改善箇所説明図

また、点検整備記録簿の該当欄に「日付、走行距離、ワークショップスタンプと担当者名、リコール：外-2709メーター/MMIの制御プログラムの改修」と記入する。

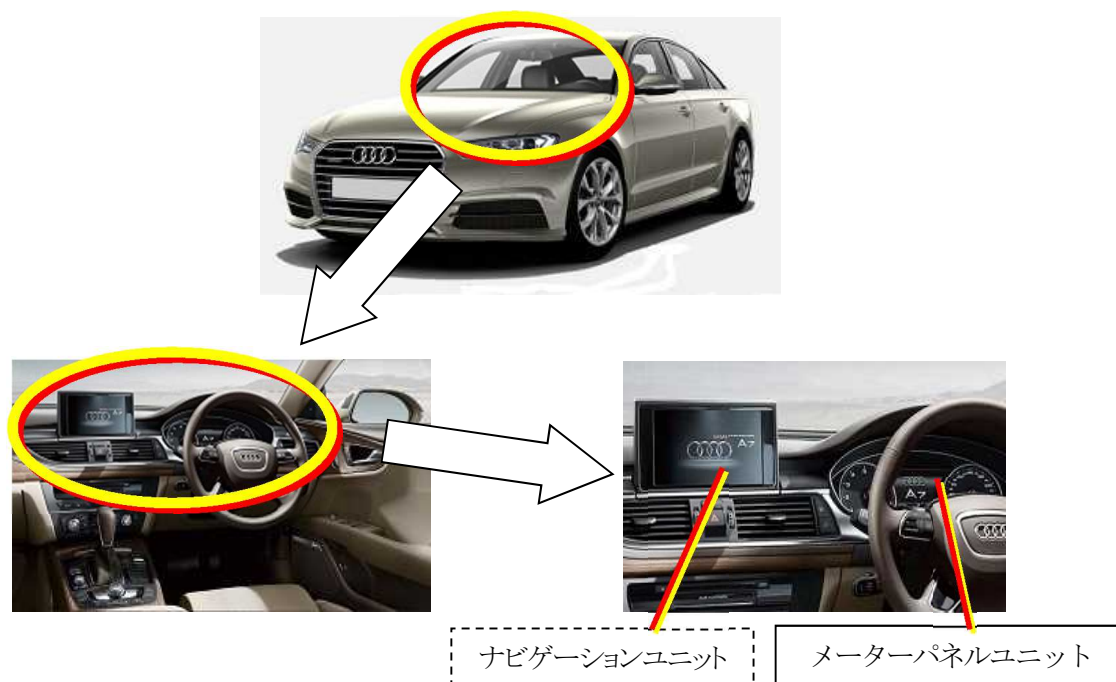
注： は、プログラム書き換え部を示す。

基準不適合発生箇所

メーターパネルユニットの制御プログラムが不適切なため、ナビゲーションユニットとの通信不良が起るものがある。そのため、メーターパネルが表示しなくなり、速度計の表示が消えるおそれがある。

全車両、メーターパネルユニットの制御プログラムを対策プログラムに書き換える。

識別：車両識別プレートの下側に、黄色で直径5mm程度のマークを塗布する。
